PHILIPS SERVICE MAANDBLAD

M.F.-TRANSFORMATOREN IN DE AUTORADIOTOESTELLEN

247 B, 248 B, 249 B en 250 B.

Fig. 1

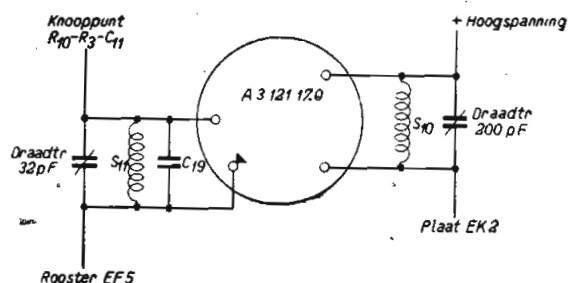
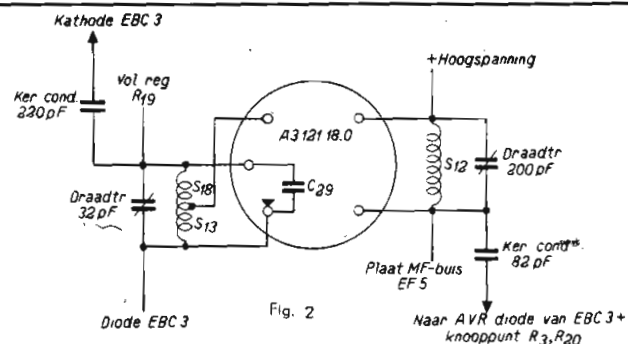
Door onze eigen werkplaatsen wordt daarom gebruik gemaakt van de M.F.-transformatoren uit het toestel BX 360 A. Dit zijn de spoelbussen: A3 121 17.0 en A3 121 18.0.

In deze spoelbussen zijn geen regelbare afstemcapaciteiten ingebouwd, zodat de kringen met draadtrimmers moeten worden afgeregeld. Wel bevindt zich in iedere spoelbus over één der spoelen een vaste capaciteit. Het gevolg is, dat voor iedere transformator een draadtrimmer van max. 20 pF codenummer 28 212 18.0 en een van max. 200 pF codenummer 28 212 08.0 moet worden gebruikt.

In de oude tweede M.F.-transformator zitten bovendien twee keramische condensatoren ingebouwd, nml. C 40 en C 41. C 40 is de koppeldensator voor de AVR diode en C 41 is de condensator over de belastingsweerstand van de L.F. diode.

De capaciteit van de voor C 40 gebruikte keramische condensator wordt nu 82 pF en het codenummer 48 406 10/82E, en de capaciteit van C 41 wordt 220 pF en het codenummer 48 406 10/220E.

Deze beide condensatoren dienen buiten de nieuwe transformator te worden gemonteerd. De ruimte tussen de onderzijde van de tweede M.F.-spoelbus en de daarachter staande bus, waarin verschillende condensatoren en weerstanden zijn gemonteerd, is maar gering. Teneinde sluiting en kraken te voorkomen, moet om deze bus een stuk isolatiepapier worden gewikkeld. Dit papier kan bijv. uit de oude M.F.-transformator worden gehaald.

De aansluiting van een en ander vindt u aangegeven in fig. 1 en 2.

Fig. 4

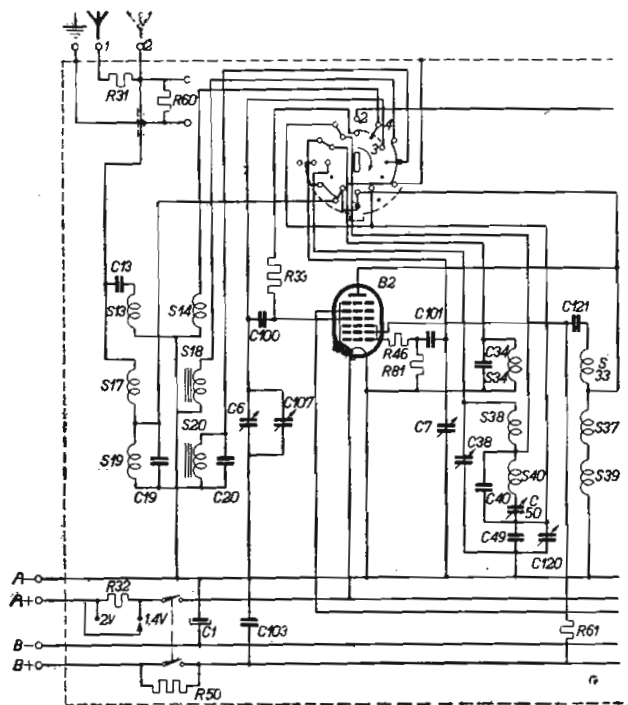
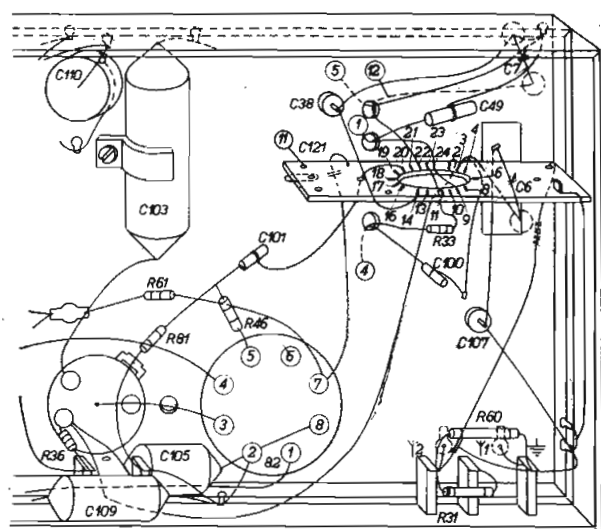
Mocht U een toestel 611 B onderhanden krijgen, waarvan de opstelling der onderdelen en de bedrading niet met de service-documentatie overeenkomen, dan kunt U hiervoor in de onderstaande figuur de nodige gegevens vinden.

Dit heeft tot gevolg, dat voor het trimmen van het middengolfgebied een ander trimvoorschrift geldt. Bij dit nieuwe trimvoorschrift zijn de punten 1 t/m 6 gelijk aan de service-documentatie. Verder wordt het uitgebreid met de volgende punten:

7. C7 wordt kortgesloten en de sterkterege-
laar op minimum ingesteld.
8. Een aperiodische versterker of hulpontvanger
wordt via een condensator van 20 pF ver-
bonden met de anode van B2. Achter het
hulpapparaat wordt de outputmeter aange-
sloten.
10. De hulpontvanger wordt afgestemd op
546 kHz.
11. De te trimmen ontvanger wordt eveneens
afgestemd op 546 kHz, door het instellen
op grootste uitslag van de outputmeter.

13. C 120 wordt nu afgeregeld op max. uitslag van de outputmeter.
14. De punten 1/6 worden herhaald.
15. Tot slot worden de trimmers afgelakt.

Een ander verschil vinden wij hierin, dat voor de oscillator parallelvoeding is toegepast. Dit heeft als voordeel, dat geen gelijkspanning op de oscillatorspoel is aangesloten. Onder bepaalde omstandigheden, waarbij wij denken aan vocht, kan corrosie in een spoel optreden, indien deze spoel op gelijkspanning is aangesloten. Door parallelvoeding wordt dus deze mogelijkheid voor corrosie van de spoel voorkomen. Wij zouden daarom willen adviseren bij toestellen 611 B welke U ter reparatie krijgt en waarin deze schakeling niet is aangebracht, het oscillatordeel van het schema aldus te wijzigen. Eveneens komen hiervoor in aanmerking de toestellen 614 B. Zoals in de figuren is te zien, zijn de condensatoren C 102, C 108 benevens de weerstand R 61 vervallen, terwijl C 121 als scheidingcondensator wordt gebruikt.

C 121—390 pF	codenummer	48 406 10/390E
C 49—330 pF	"	48 406 10/330E
C 120—200 pF	"	28 212 08.2
R 61—5600 ohm	"	48 425 10/5K6

Fig. 1

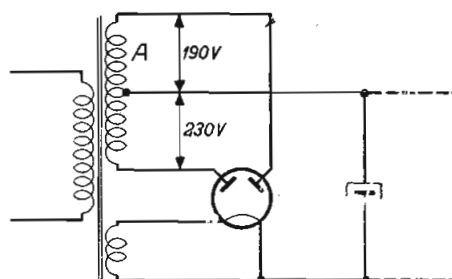
Na vele metingen bleek eindelijk, dat de spanning aan een der anodeplaten van de gelijkrichtbuis ca 40 volt lager was dan die aan de andere anodeplaat. Dit werd veroorzaakt door windingsluiting van de voedingstransformator in de ene helft van de secundaire wikkeling, aangegeven door A in figuur 1.

Na het vernieuwen van deze transformator bleek de zaak weer volkomen in orde te zijn. Uit het hier aangehaalde praktijkgeval blijkt alweer, dat men niet te gauw geneigd moet zijn om te zeggen: „Het toestel is O.K.”.
